Accord de 1958 : Examen de projets d'amendements à des Règlements existants, présentés par le GRE

Proposition de complément 8 à la série 01 d'amendements au Règlement n° 123 (Systèmes d'éclairage avant actifs (AFS))

Complément 8 à la série 01 d'amendements au Règlement n° 123 (Systèmes d'éclairage avant actifs (AFS))

« Figure 1

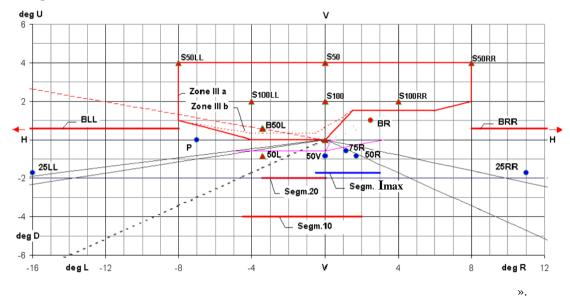
Figure 1, lire:

Positions angulaires des prescriptions photométriques du faisceau de croisement (pour la circulation à droite)
